KLAIPĖDOS MIESTO SAVIVALDYBĖS ADMINISTRACIJOS VIEŠŲJŲ PIRKIMŲ KOMISIJA

DĖL ATSAKYMŲ Į GAUTUS KLAUSIMUS PATEIKIMO

Vadovaudamiesi **Danės g. ruožo nuo Laivų skg. iki Artojo g., Artojo g. ruožo nuo Danės g. iki Artojo g. ir Liepų g. sankryžos (įskaitant visą sankryžos mazgą ir jos prieigas) rekonstravimo ir dviračio tako nuo Danės g. iki Liepų g. įrengimo darbų su darbo projekto parengimu pirkimo atviro konkurso būdu (CVP IS ID 3956282) sąlygų aprašo 56 p., atsakome į gautus klausimus:**

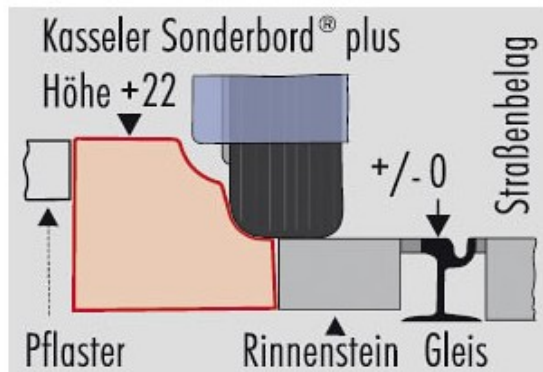
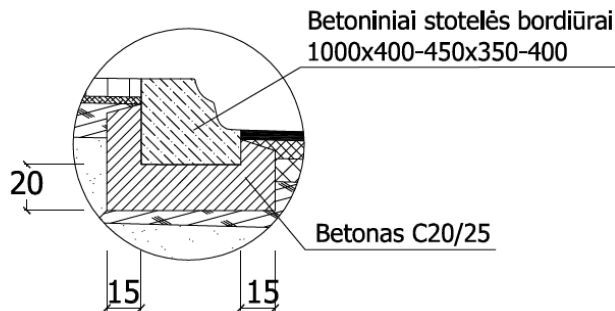
26. Klausimas:

S dalies TS atitvėrimo stulpeliams nėra nurodytas diametras ir aukštis.

Prašome nurodyti atitvėrimo stulpelių diametrą bei aukštį.

Aukštis nuo žemės paviršiaus 1000mm ±50mm; skersmuo 85mm±5mm.

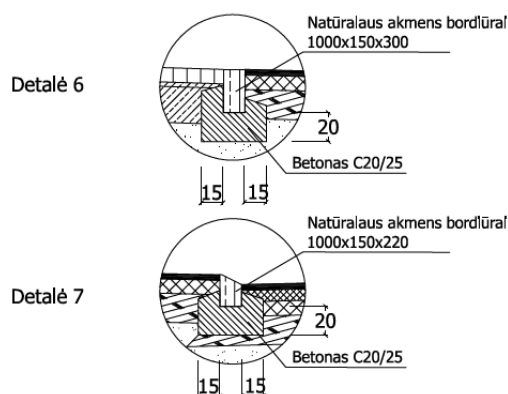
TP yra nurodyti betoniniai stotelės bordiūrai, taip vadinami Kaselio borteliais (Kasseler Bordstein)

Prašome nurodyti kas Lietuvoje prekiauja šiais Kaselio borteliais, nes Lietuvoje niekas jų negamina ir Lietuvos rinkoje TP nurodytų Kaselio bortelių nerandame.

Perkančioji organizacija nenurodys konkrečių prekiautojų, šiuos bortus galima įsigyti daugelyje Europos Sąjungos šalių.
